地域ごとのまちづくり計画対話シート

項目	入力欄
まちづくり協議会名	安倉地区まちづくり協議会
地域ごとのまちづくり計画	【基本目標】 3.歴史・公園「自然と歴史がいきづくまち」
	【具体的な取り組み】 大堀川河川敷・公園の落下防止柵などの整備、管理の要望
取組内容の関係課	公園河川課

⑤路面/アスファルト舗装最終部を撮影

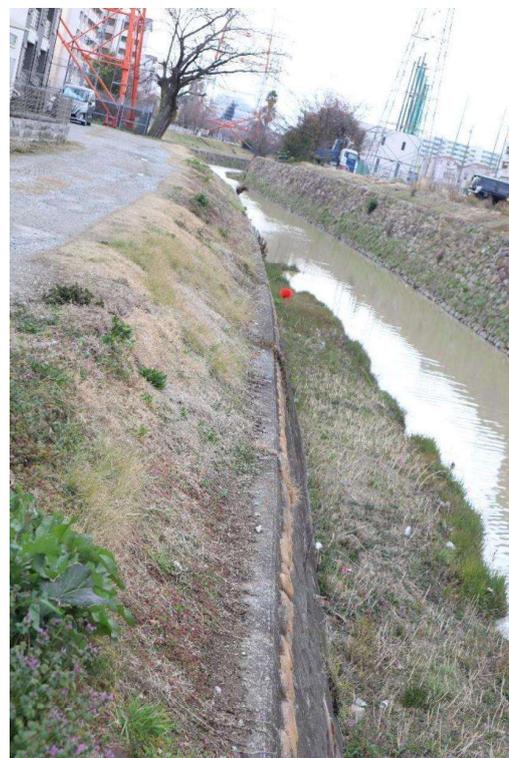
※川面から路面までは相当の高さがあるが、落下防止柵などの対策はされておらず、子どもなどが遊びで転落する恐れがあります。
また、アスファルト舗装がされていないところは、路肩の整備がされていないため、車両等脱輪や転落の恐れがあります。

⑦同、土手部分を撮影

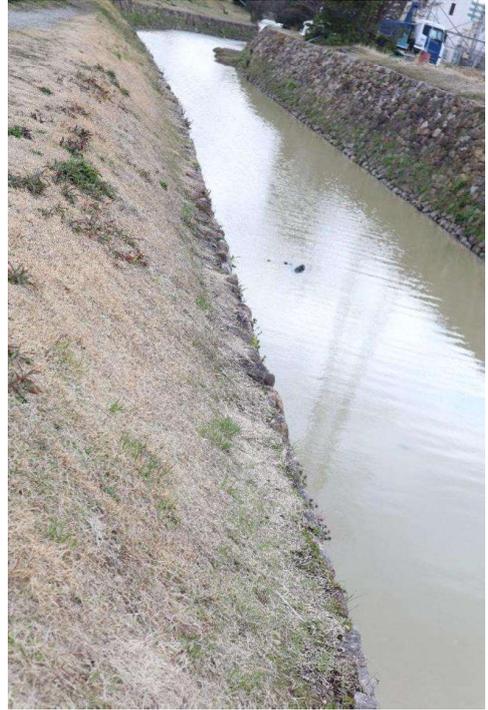
※鉄塔の手前まで道路(?)として集合住宅の駐車場へ出入りする為に利用されている。※電力会社の点検などよりも利用頻度が高い。(落下防止柵や路肩の整備はされていない。)

⑧鉄塔横(道幅の狭い場所)を撮影

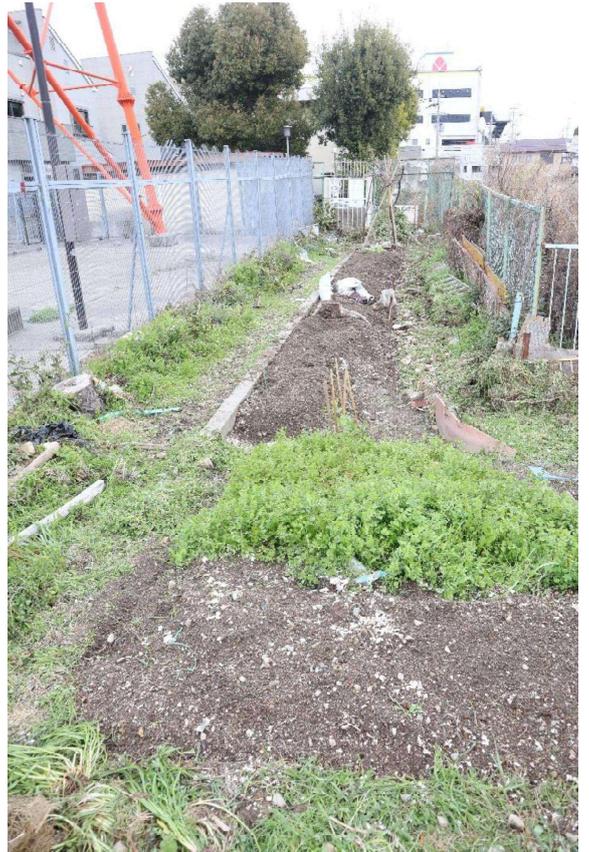
※鉄塔横は元々道幅が狭いが、さらに樹木がある為に、自転車での通行もかなり困難な状態となっている。落下防止柵や路肩の整備もされていないので、かなり危険な場所と言える。

⑮同、鉄塔を南側から撮影

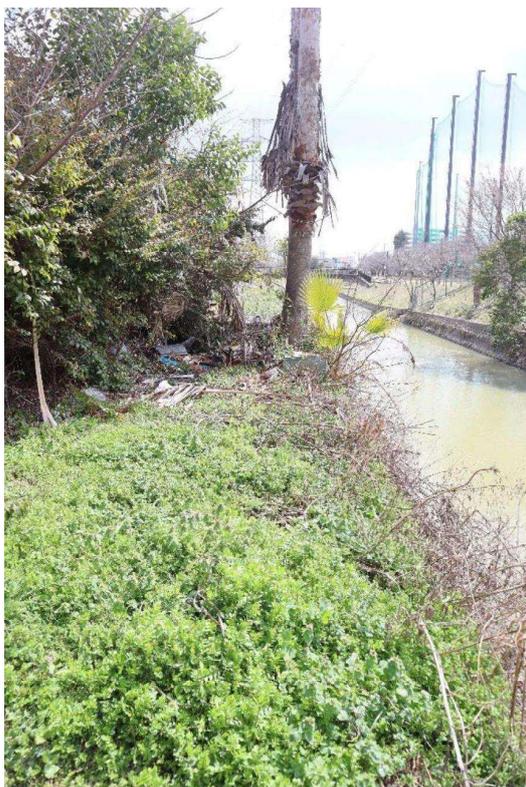
※鉄塔南側から歩道横、北側設備辺りにかけて「不法投棄禁止」の立て看板とロープがはられている。
